**AVIS RELATIF À LA PROTECTION
CONTRE LES EVENTUELS EFFETS NOCIFS ET NUISANCES
PROVOQUÉS PAR LES RAYONNEMENTS NON IONISANTS
GÉNÉRÉS PAR DES ANTENNES ÉMETTRICES STATIONNAIRES**

Commune : BERTRIX - Exploitant : PROXIMUS

Référence exploitant : 61BER_00

Rapport n° 2468 / 2024

Figure 1 : Vue en plan des lieux de séjour et des points de contrôle

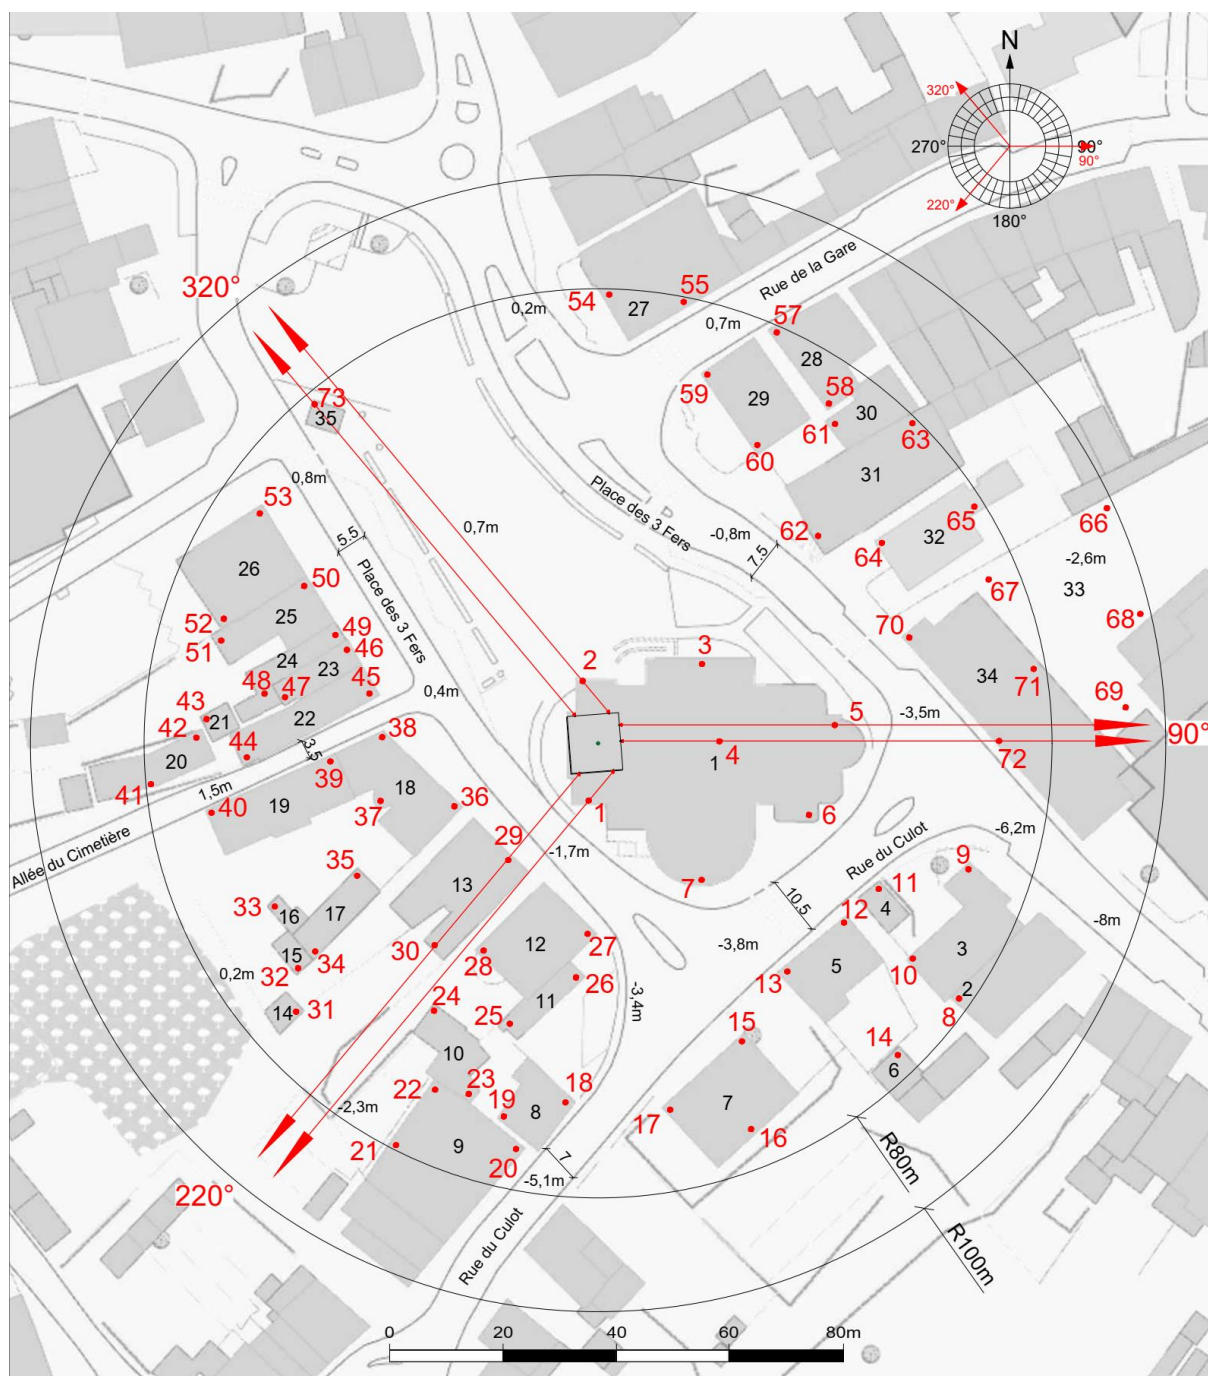
Les fréquences d'émission, la puissance rayonnée par chacune des antennes et leur gain permettent de déterminer le rayon de la zone à analyser. Tout dépassement de la limite par installation est exclu en dehors de cette zone. Le tableau 2 reprend les 35 LS² pour lesquels l'indice d'exposition est le plus élevé. Les différentes colonnes indiquent :

- le numéro du point de contrôle repris sur un des plans de la figure 1;
- le numéro du LS dans lequel se trouve le point de contrôle de la 1^{ère} colonne ;
- l'atténuation d'obstacle prise en compte pour le calcul de l'indice d'exposition dans le LS ;
- le résultat du calcul de l'indice d'exposition.

En ce qui concerne les antennes de l'installation mentionnées dans le tableau 1, la distance maximale à laquelle la limite pourrait être atteinte, à l'extérieur, est égale à 99,6 m. S'il n'y a pas de LS à une distance inférieure, les antennes respectent forcément la limite d'immission.

Dans le cas des LS situés à l'intérieur des bâtiments, une atténuation d'obstacle est prise en compte et il en résulte que la distance maximale à laquelle la limite pourrait être atteinte se réduit à 70,5 m.

Les résultats de l'évaluation décrite au paragraphe 4 indiquent que les antennes émettrices stationnaires de l'installation faisant l'objet du présent avis ne produisent pas, dans un lieu de séjour, un rayonnement électromagnétique maximum supérieur aux limites fixées à l'article 4 du décret.

En conclusion, les antennes émettrices stationnaires faisant partie de l'installation référencée dans le paragraphe 2 et dont les caractéristiques techniques sont résumées dans le tableau 1 **respectent les limites d'immission** fixées à l'article 4 du décret du 8 décembre 2022 (M.B. du 16.12.2022) modifiant le décret du 3 avril 2009 relatif à la protection contre les éventuels effets nocifs et nuisances provoqués par les rayonnements non ionisants générés par des antennes émettrices stationnaires.
